福岡県建築都市部営繕設備課長

## 新福岡県立美術館新築工事設計図書に関する質疑回答書

平面図 S=1:150

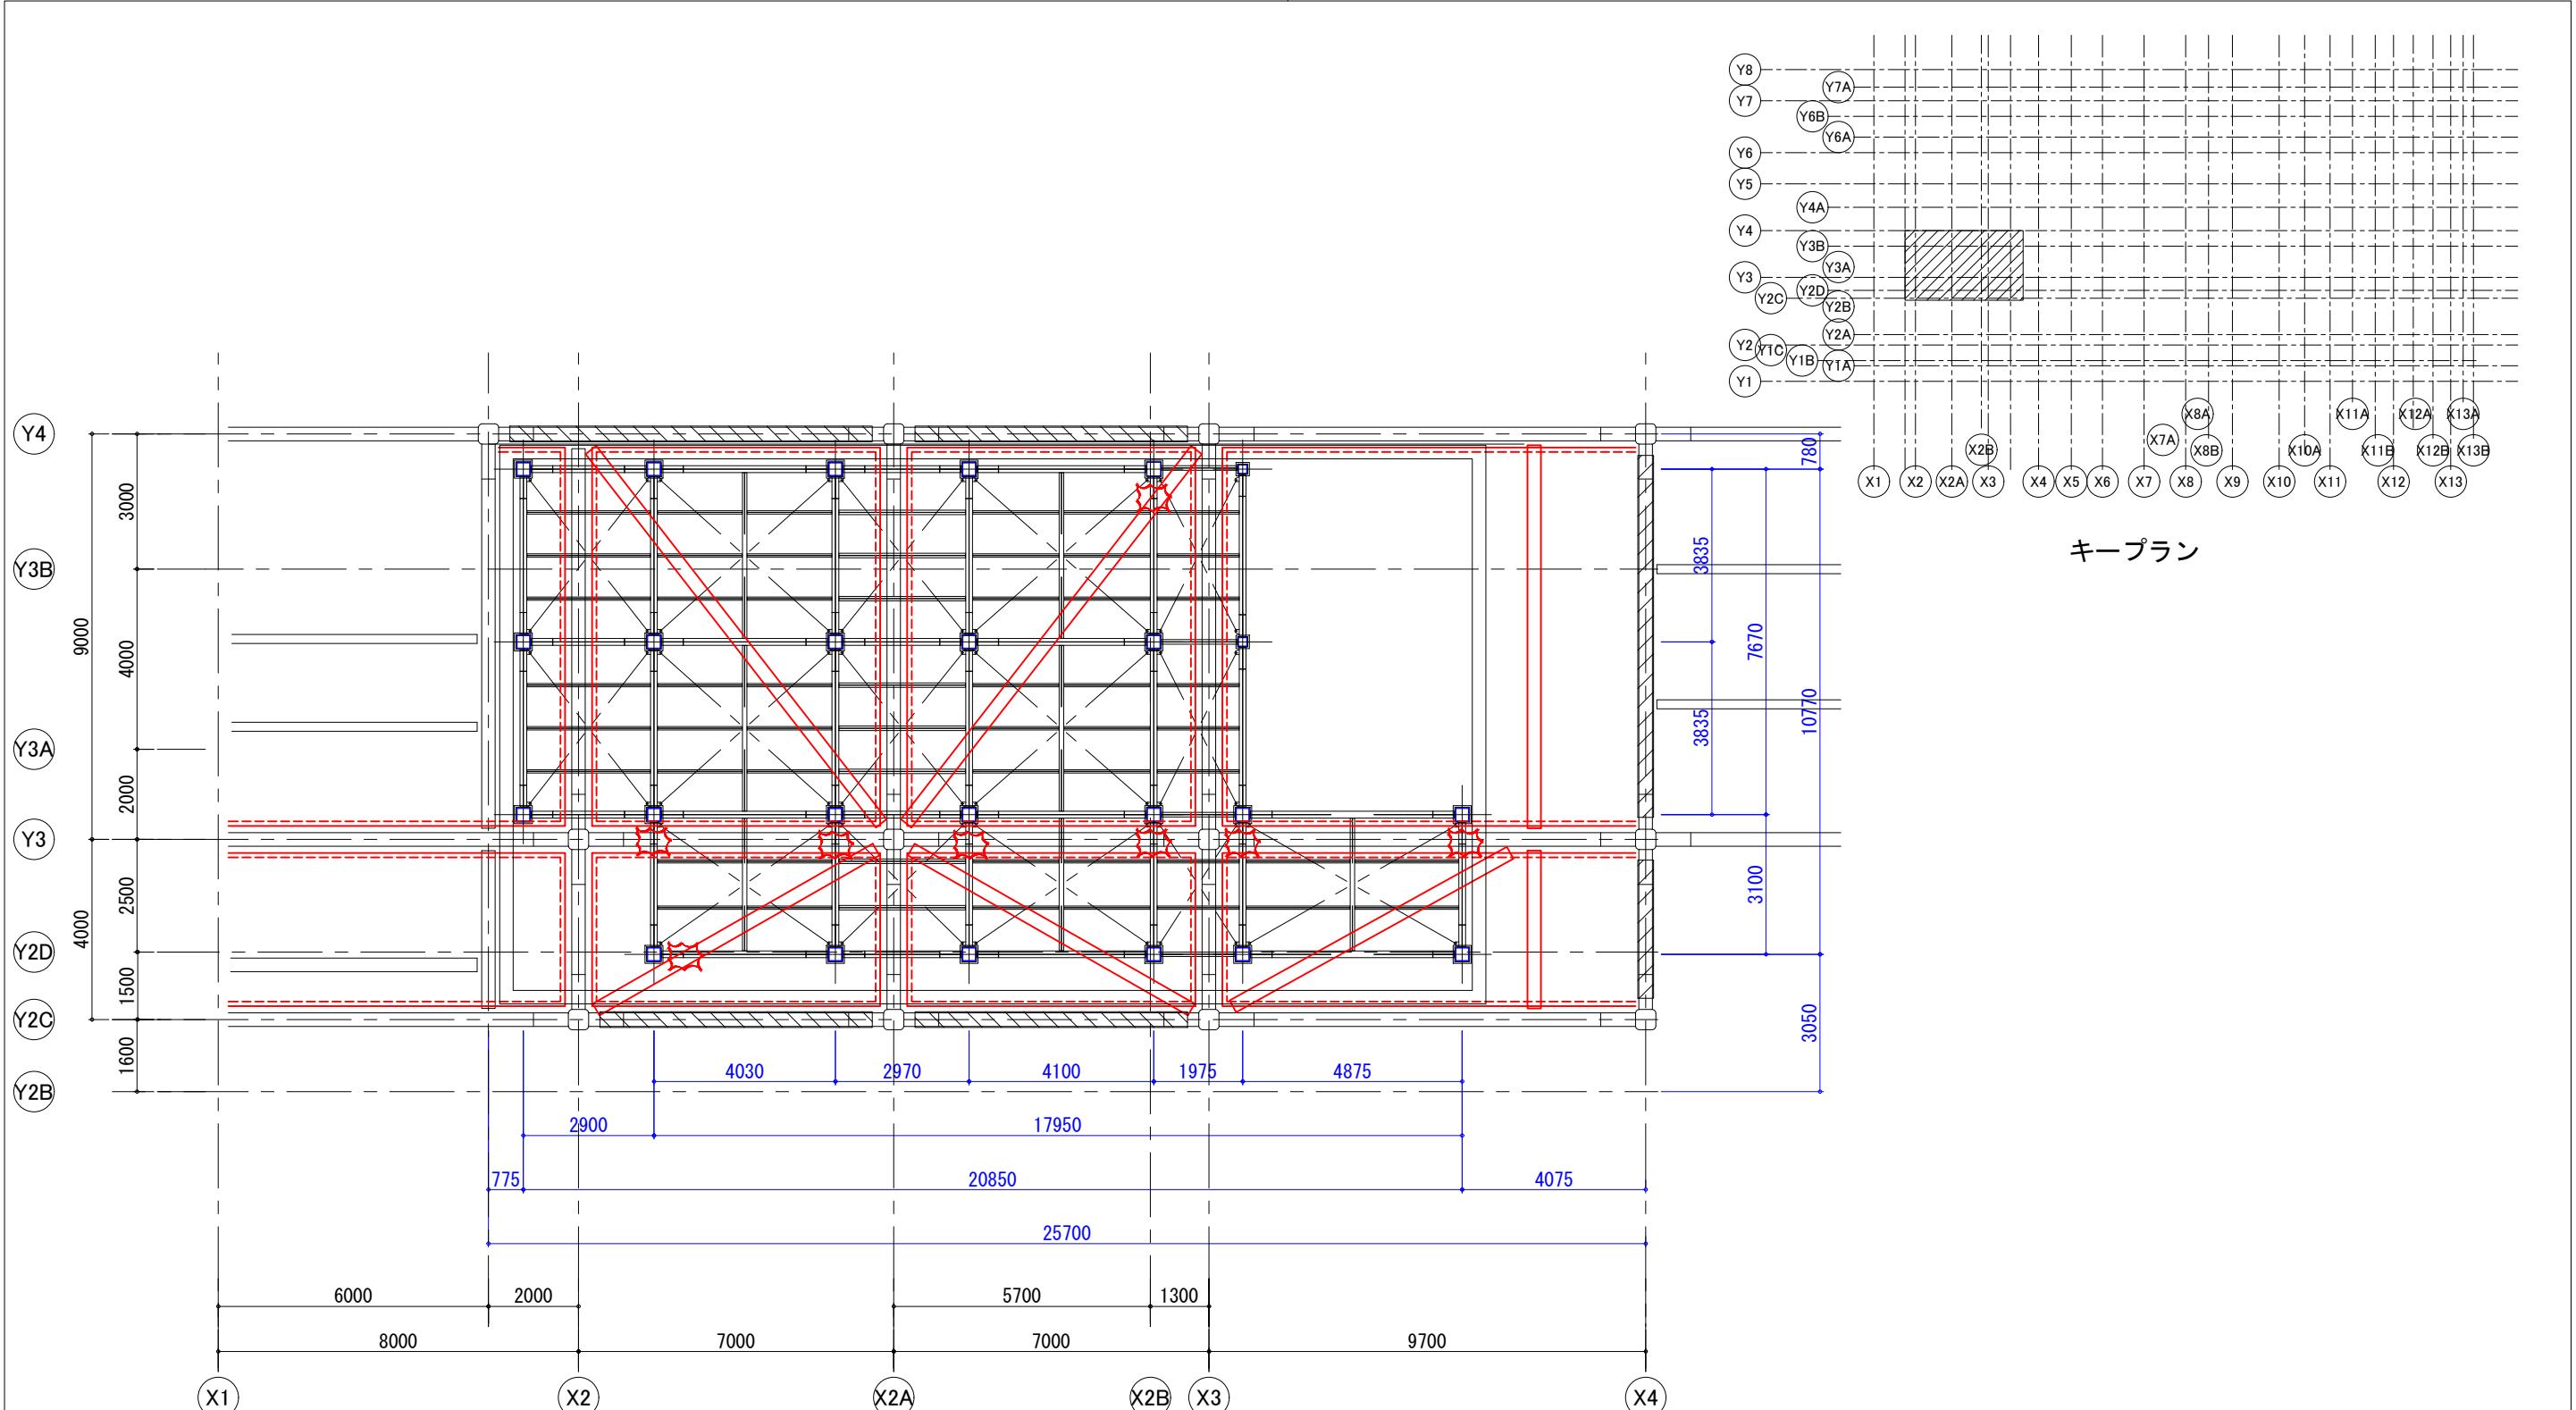
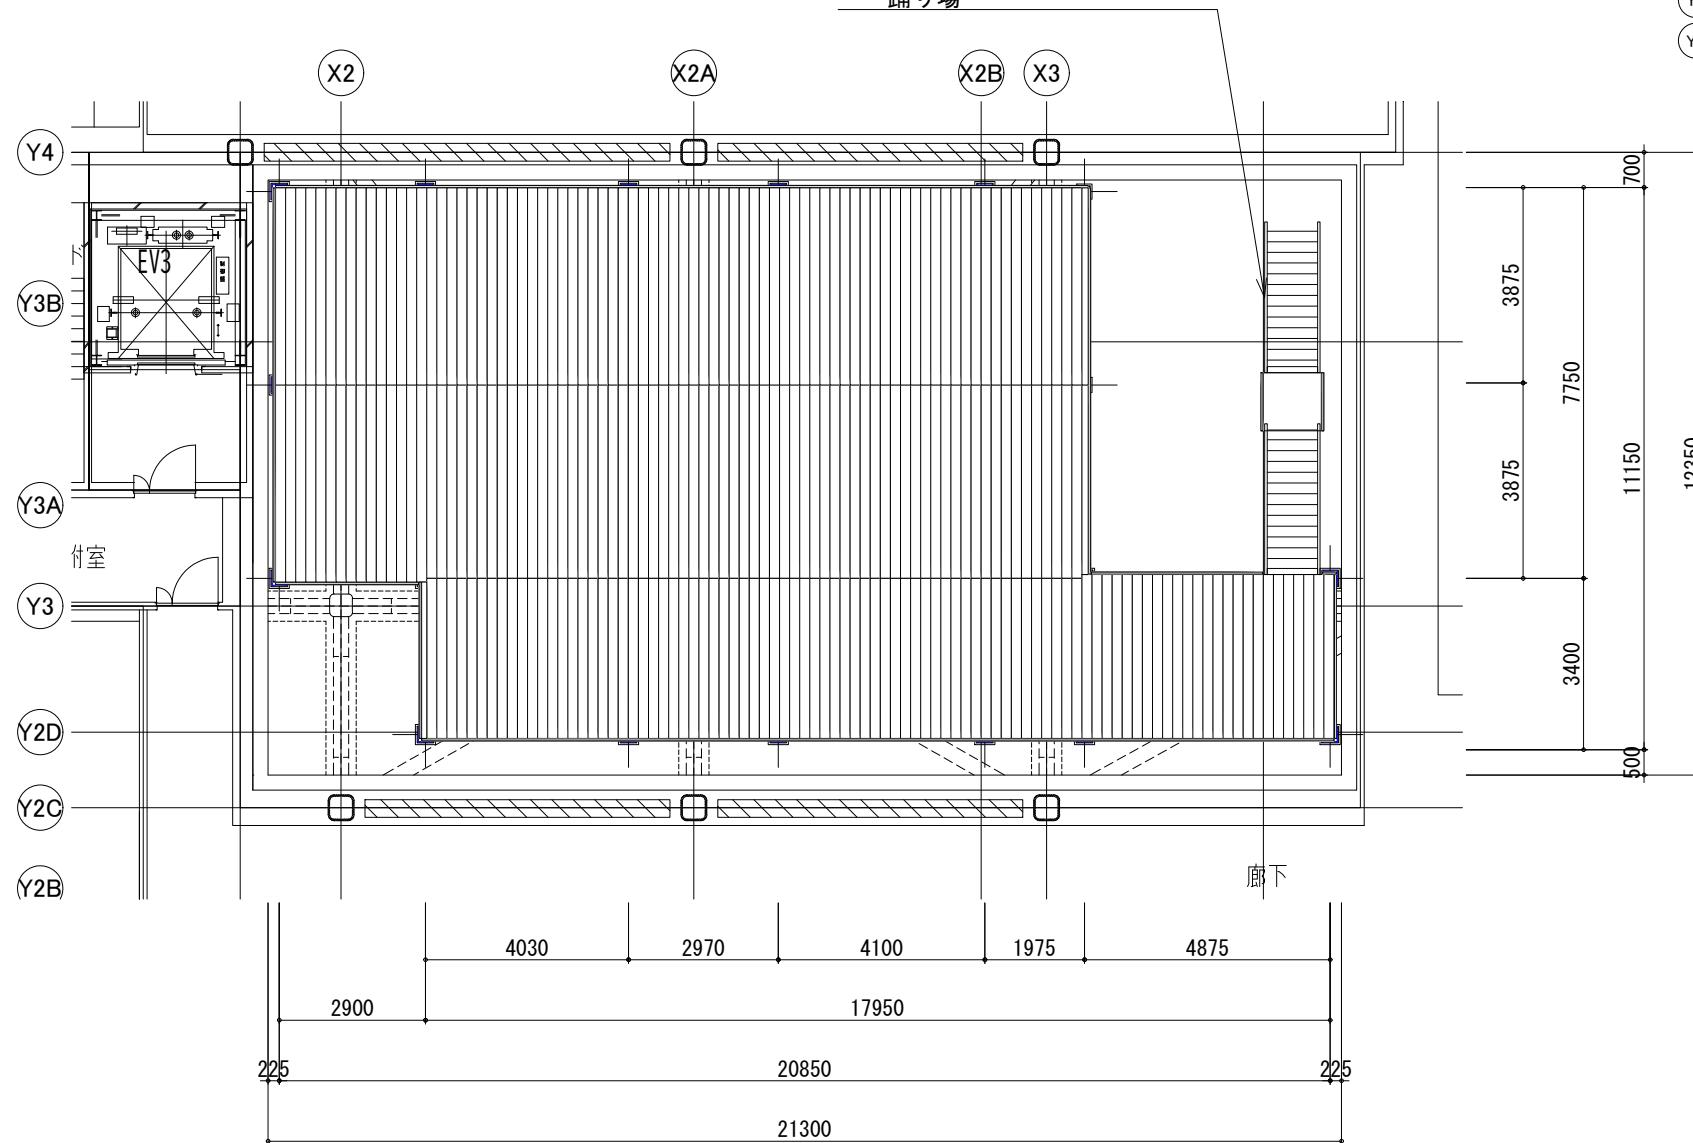
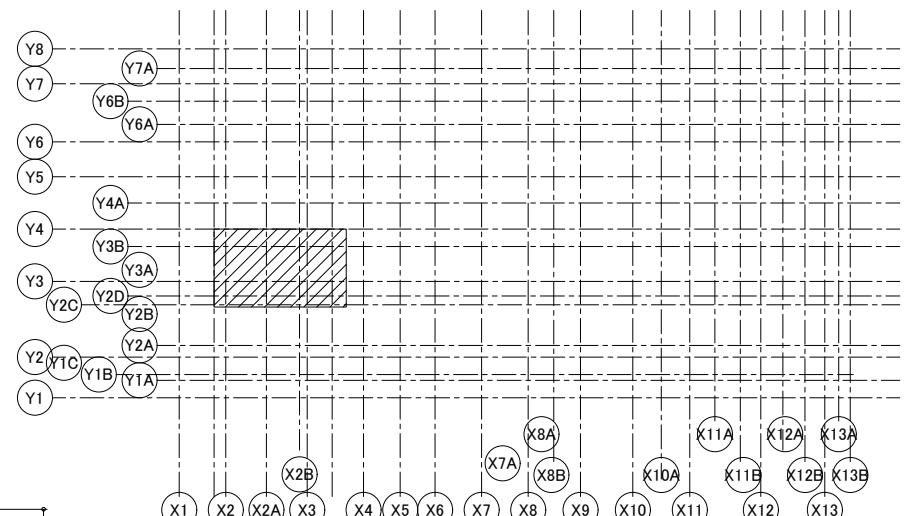
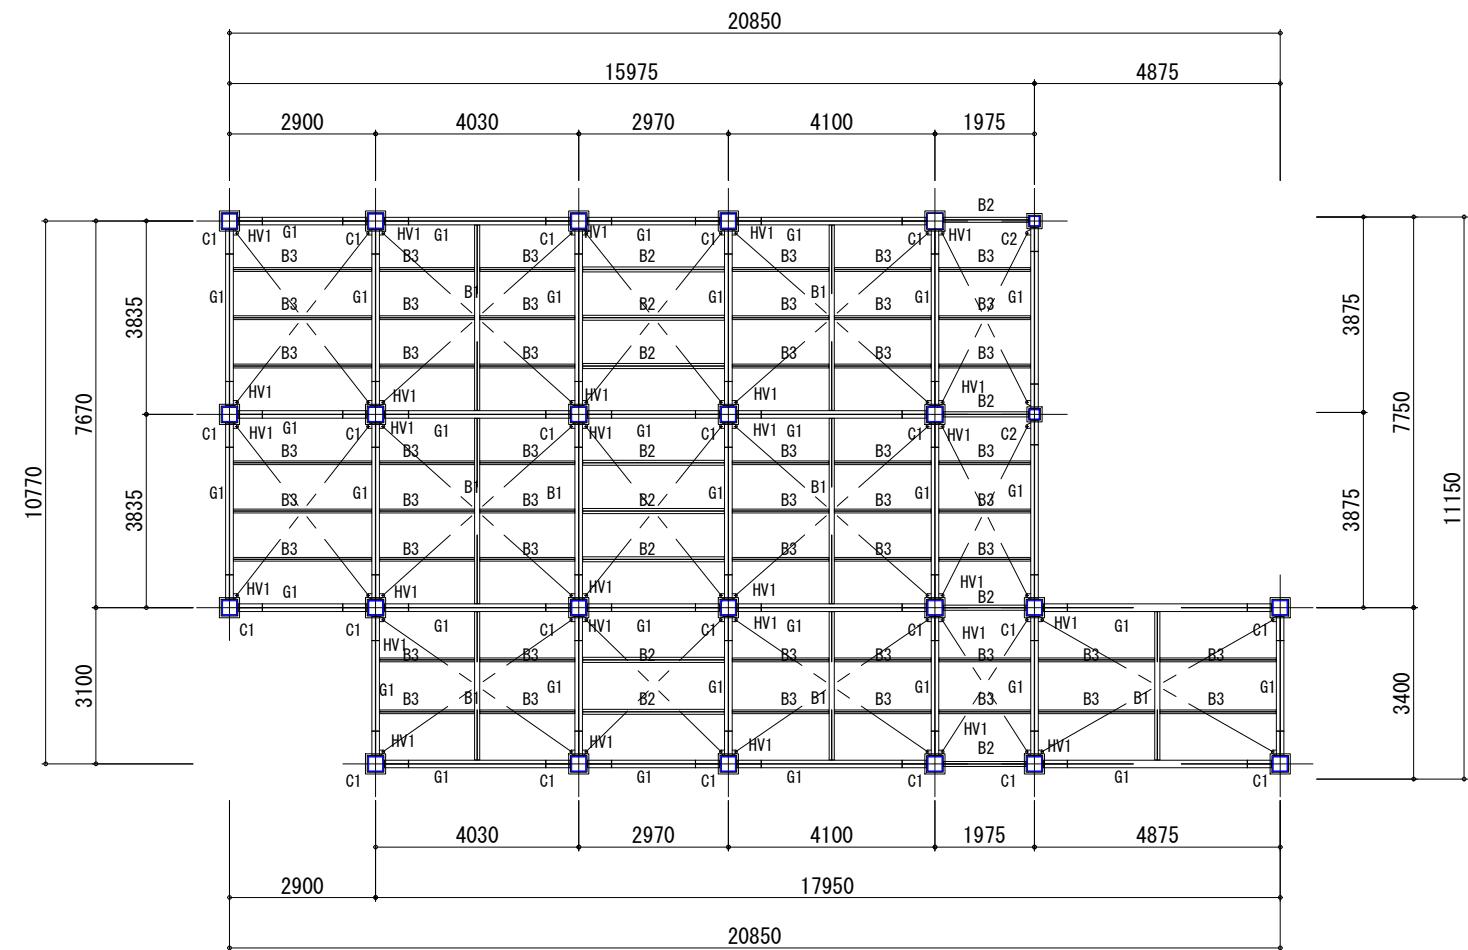
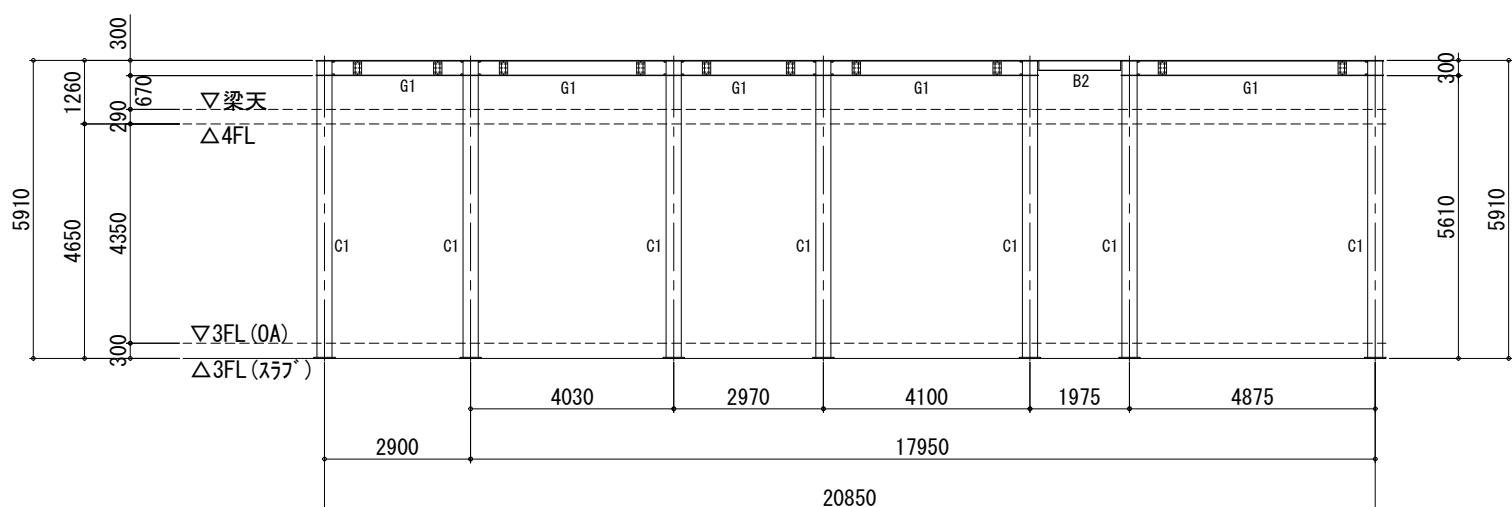
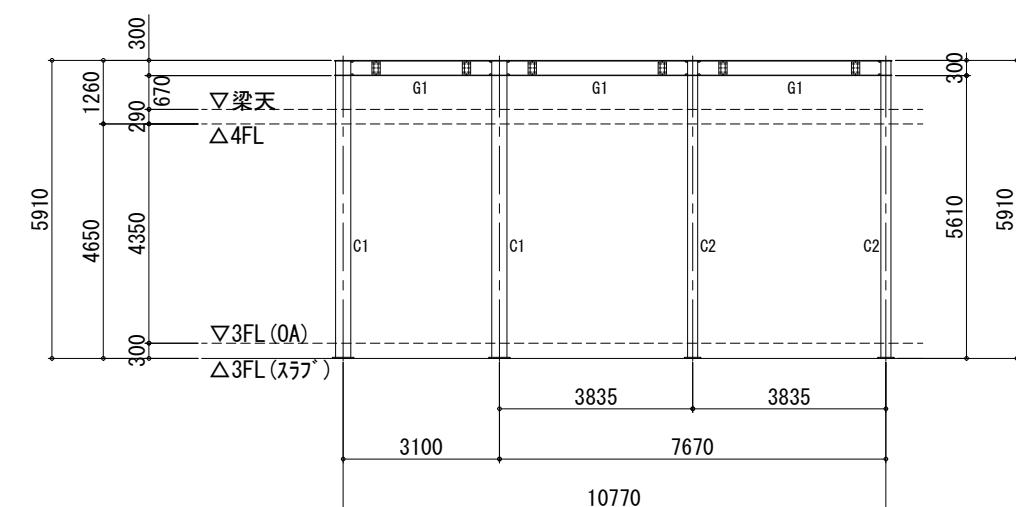
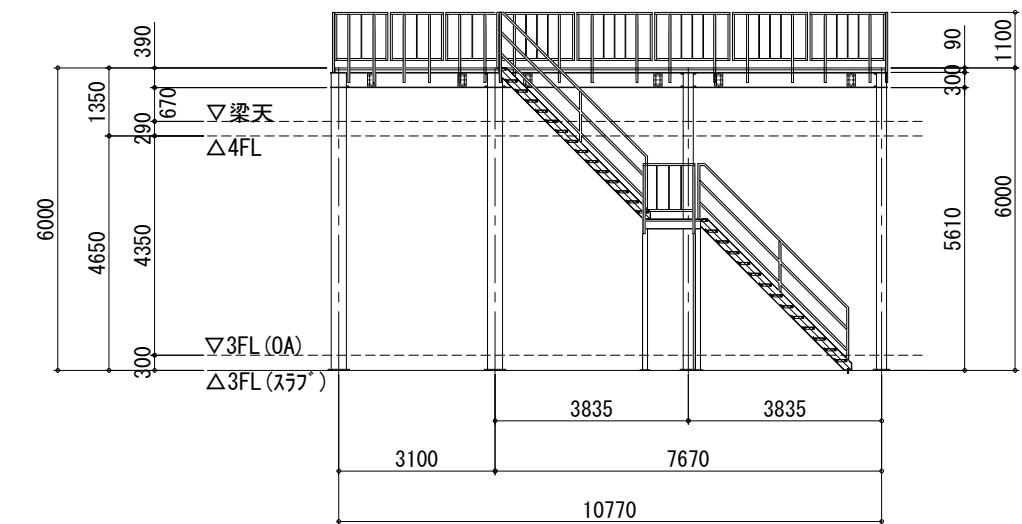
21	A-008-11, 017-77-79, 019-38~40	4階機械室①・②において、階段が御座いますが、踏面蹴込みに表面強化剤2回ホリッショと考えて宜しいでしょうか。 又、階段の側壁及びH=500の立上り部分はコンクリート打放補修程度と考えて宜しいでしょうか。	宜しいです。
22	A-008-11, 018-7	4階吸蔵庫③マサニにおいて、床下地が仕上表で鋼製下地(床荷重1t対応)と記載が御座いますが、納まり等詳細が見受けられません。 鋼製下地(床荷重1t対応)の詳細を御指示下さい。 又、矩計図(7)では床の仕様の記載が御座いますが、点線の図示となっておりスラブ等の図示が御座いませんが、鋼製床下地納まりも御指示下さい。	床荷重500kg/mとします。 別紙17-9を参照ください。
